## Notat G1

Oppdrag:	<b>Atkomstveg til Nordbøåsane, Bø</b>	Dato:	<b>2. mars 2012</b>
Emne:	<b>Alternative traséer. Grunnforhold</b>	Oppdr.nr.:	<b>813297</b>
Til:	<b>Nordbøåsane Utbyggingsselskap AS [kjellaageverpe@yahoo.com]</b>	<b>Kjell Age Verpe</b>	
Kopi:	<b>Søndergaard Rickfelt AS [gtg@sras.no]</b>	<b>Gunnhild T. Garberg</b>	
Utarbeidet av:	<b>Arvid O. Straumsnes</b>	Sign.:	
Kontrollert av:	<b>Reidar Nilsen</b>	Sign.:	
Godkjent av:	<b>Svein Ingar Semb</b>	Sign.:	
<p>Sammendrag:</p> <p>To alternative løsninger er vurdert mhp. gjennomførbarhet og risikonivå ut fra foreliggende opplysninger om grunnforholdene.</p> <p>Begge løsningene er gjennomførbare på nærmere angitte betingelser. Alternativet langs eksisterende veg er vurdert som den enkleste, rimeligste og sikreste løsning.</p>

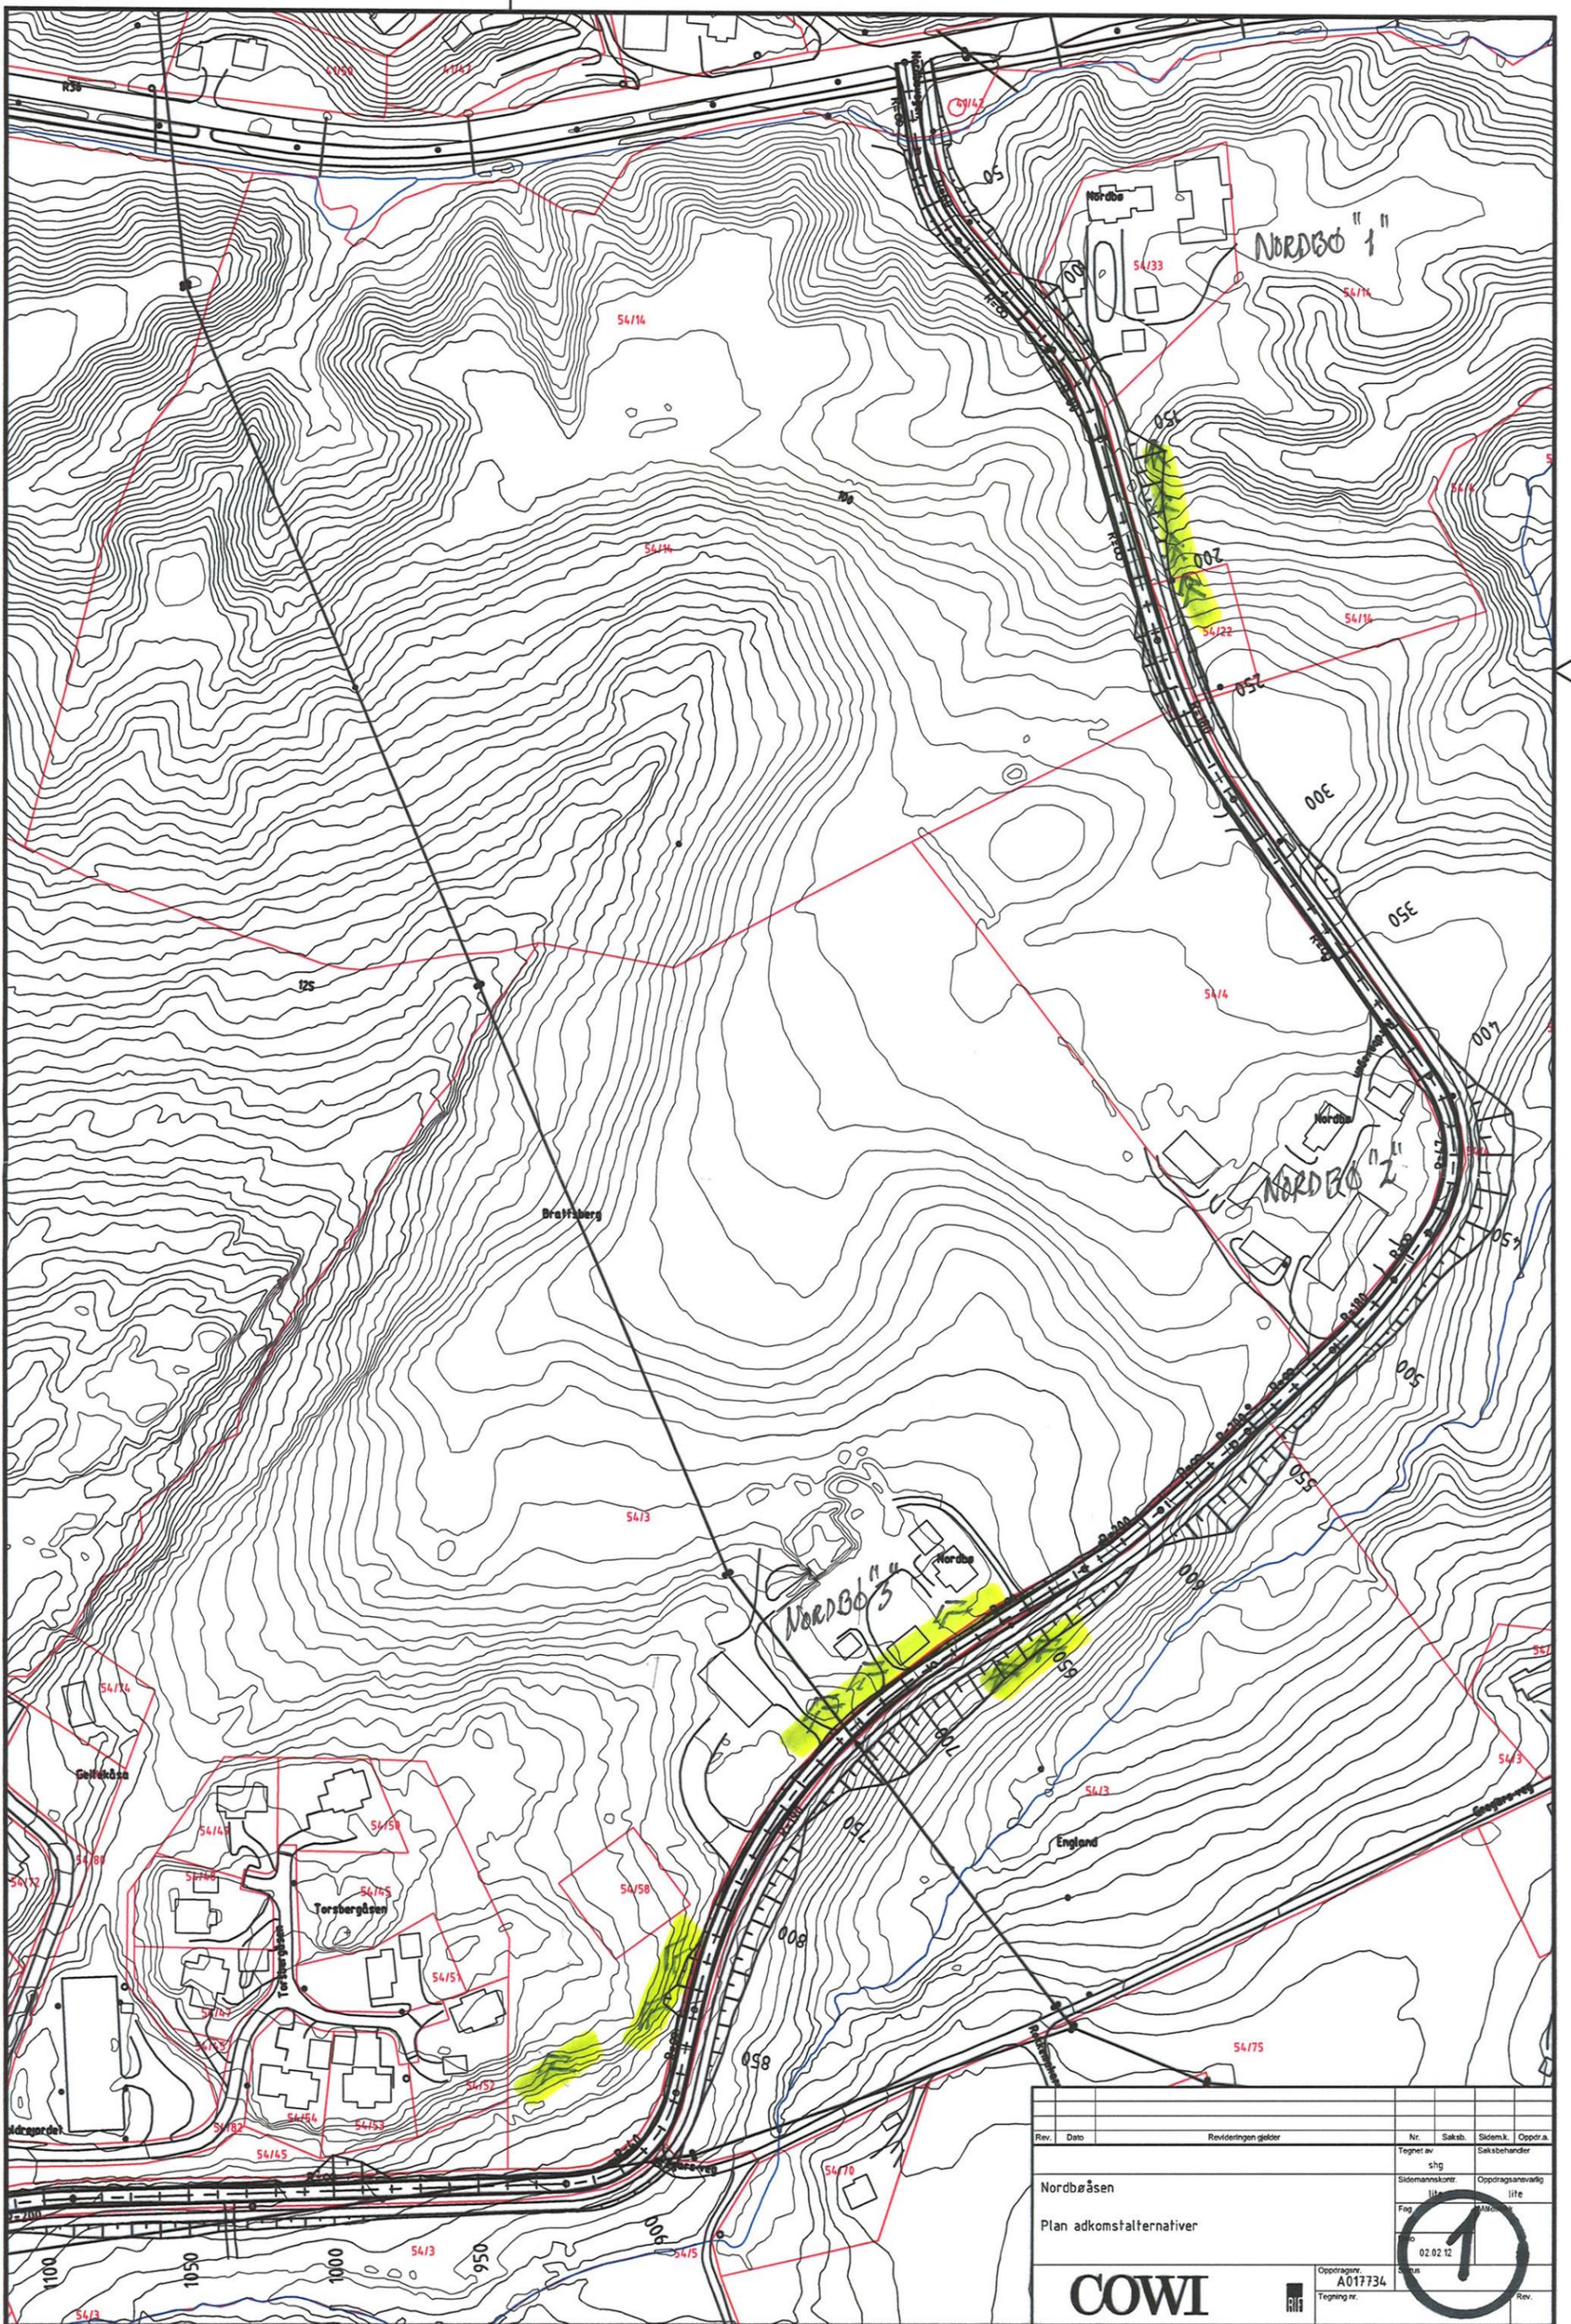
Her skal ny kjøreveg legges på utsiden av og noe senket i forhold til eksisterende veg som skal omgjøres til gangveg. Vedlegg 1 viser foreløpig plan der vi har påført nevnte registreringer av blottlagt fjell. De tre Nordbø-gardene har vi merket med nr. 1-3 som referanse i etterfølgende tekst.

Pr. 90-130 v/Nordbø "1": Lokal skjæring inn mot gårdstunet som krever sikring (mur/steinsetting).

Pr. 150-200: Utfylling mot bekk/ravinedal. Blottlagt fjell i bekken. God stabilitet for fyllinga. Steinsetting lokalt ved pr. 160 vurderes.

Pr. 200-400: Lav fylling/skjæring.

Pr. 400-500 v/Nordbø "2": Planlagt fylling utenfor nåværende vegfylling. Fyllingshøyde ca. 6m som evt. kan reduseres noe. Gårdstunet med bygninger ligger på en rygg i terrenget som kan være morene-materiale over fjell. Løsningen kan sannsynlig vis gjennomføres som planlagt, evt. med mindre justeringer eller tiltak i form av ekstra drengrofter. Det kreves imidlertid noen grunnboringer for undersøkelse/dokumentasjon.

Pr. 500-620: Fylling ca. 6m høyde pr. 540-600. Krever et par grunnboringer. Løsningen kan sannsynligvis gjennomføres som planlagt, evt. med noe redusert fyllingshøyde.

Pr. 620-750 v/Nordbø "3": Gårdstunet med bygninger ligger på en oppstikkende fjellrygg. Stedvis er det også blottlagt fjell i skråningen nedenfor eksisterende veg. Utfylling med inntil 7m høyde kan gjennomføres uten risiko for bebyggelsen. Ny fyllingsfot sikres her ved at det graves til fast grunn/fjell.

Pr. 750-900: Lav fylling og blottlagt fjell mellom vegen og bebyggelsen Torsbergåsen.

Oppsummering: I sum mener vi at alt. 1 kan gjennomføres relativt risikofritt mhp. fare for å utløse større leirskred i området. Ved Nordbø "1" og Nordbø "2" bør det imidlertid utføres grunnboringer for avklaring/dokumentasjon av forholdene mhp. risiko for skader på bebyggelsen ved gjennomføring av tiltaket.

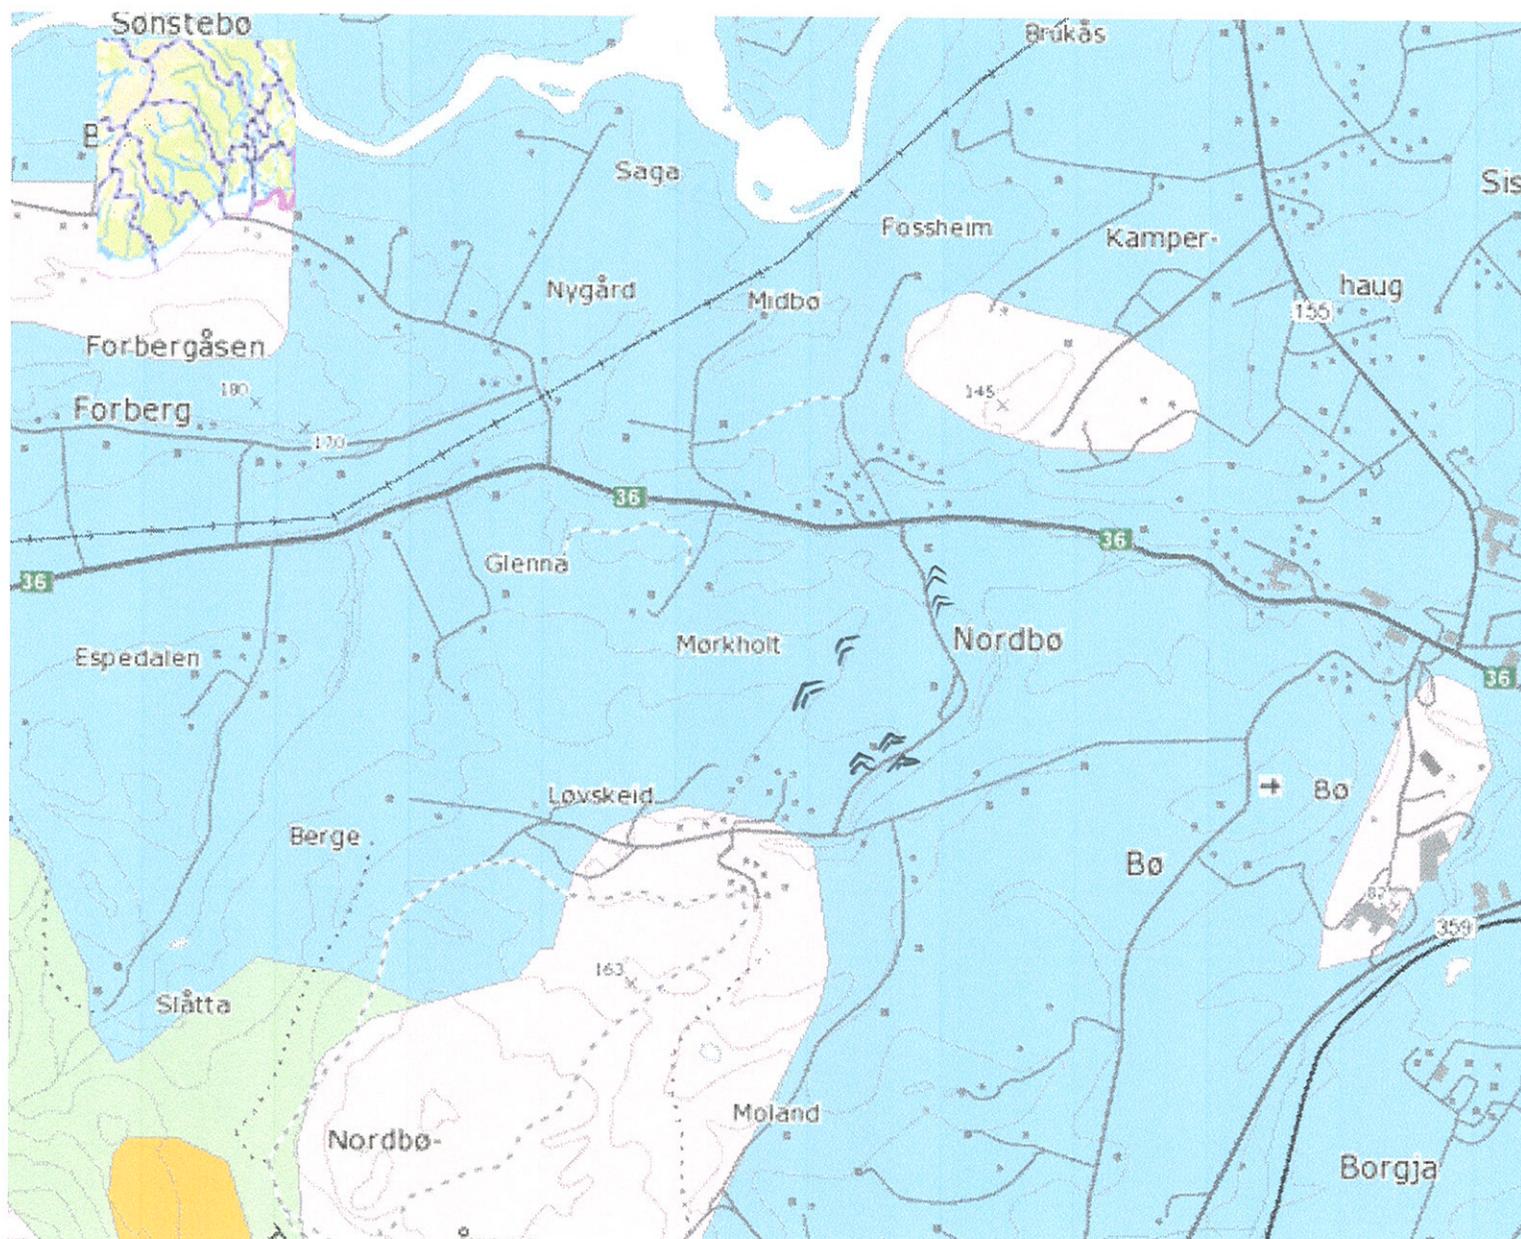
Kvartærgeologisk kart, vedlegg 3, viser at begge vegalternativene ligger i et området dekket av ”tykk havavsetning”, dvs. leire. Terrenget har form av typisk ravinlandskap der bekker og utstrømmende grunnvann gjennom tidene har gravd seg ned i leira og dannet inntil 10m dype daler.

Kartet er relativ grovmasket. Vi har supplert det med registreringer av blottlagt fjell langs eksisterende veg under befaringen 29.2.2012 som vist.
